con la presente si inviano le Osservazioni contro il Progetto di un impianto eolico codice procedura ID_VIP/ID_MATTIM: 1269 denominato "Pitigliano"; ubicato nei comuni di Pitigliano (GR) e Sorano (GR) costituito da 20 (venti) aerogeneratori di potenza nominale 7,0 MW per un totale di 140,0 MW con relative opere connesse ed infrastrutture indispensabili.

Modulo per la presentazione delle osservazioni per i piani/programmi/progetti sottoposti a procedimenti di valutazione ambientale di competenza statale

ID: Codice procedura (ID_VIP/ID_MATTM): 12691

“Progetto di un impianto eolico denominato “Pitigliano” ubicato nei comuni di Pitigliano (GR) e Sorano (GR) costituito da 20 (venti) aerogeneratori di potenza nominale 7,0 MW per un totale di 140,0 MW con relative opere connesse ed infrastrutture indispensabili”

IMMAGINE n 5. Mappa eolici elaborata dall'Associazione Amici della Terra. La mappa evidenzia il cumulo degli impianti tra Lazio e Toscana.

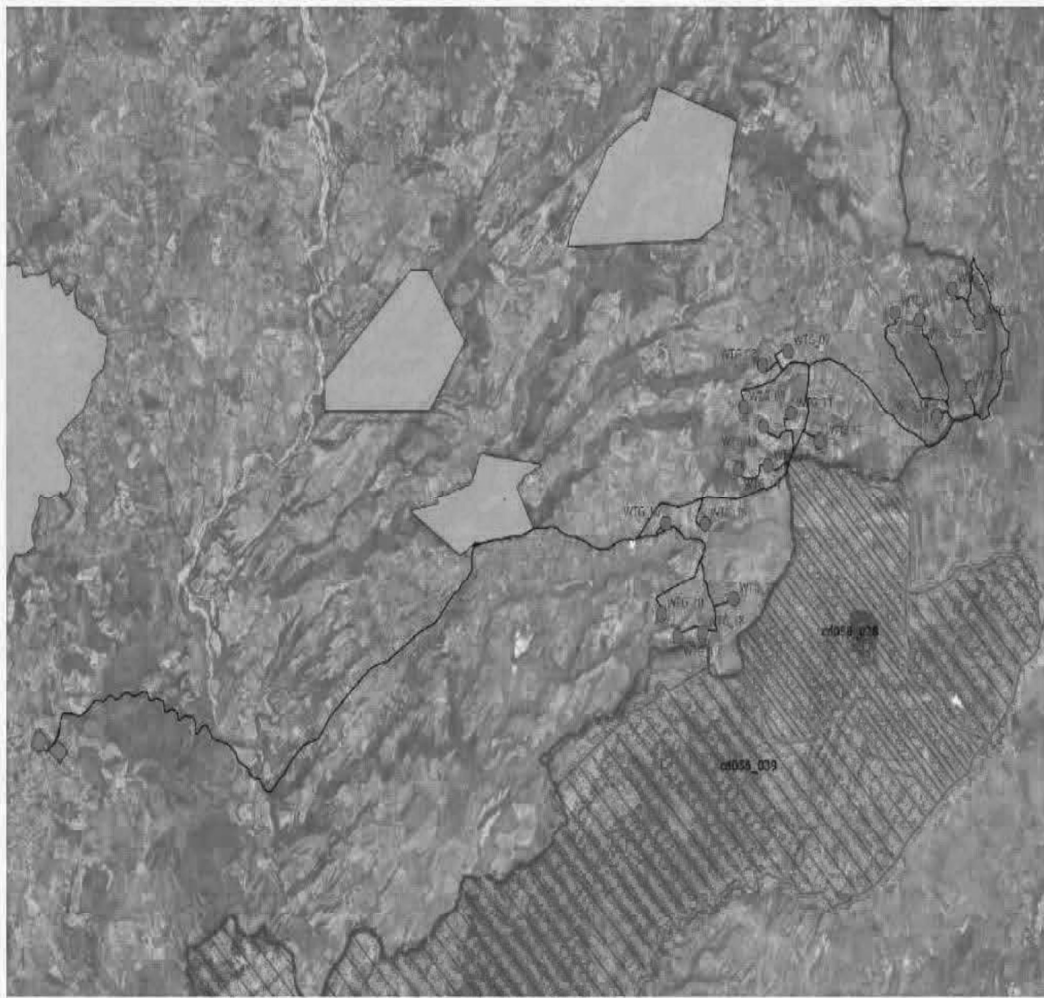
Riguardo al cumulo degli impianti FER, le mappe prodotte dalla proponente riguardano, come già evidenziato, soltanto una parte molto piccola degli impianti FER dell'area intermedia e vasta e in particolare di quelli eolici che contribuiscono a creare un notevole cumulo e la saturazione del territorio tosco laziale. Riguardo al cumulo dei soli impianti eolici si riporta la mappa dell'intervisibilità degli impianti eolici elaborata dall'Associazione nazionale “Amici della Terra”.

Se agli impianti eolici rappresentati qui sopra che non comprendono sia l'impianto eolico Pitigliano e le altre 14 pale del progetto eolico in verifica amministrativa sempre nel territorio di Pitigliano si aggiungono i migliaia di ettari (7000 fin'ora) di territorio occupato dagli impianti fotovoltaici e agrivoltaici e dalle altre tipologie appare chiaro il numero spropositato degli impianti FER nella bassa toscana e nella Tuscia.
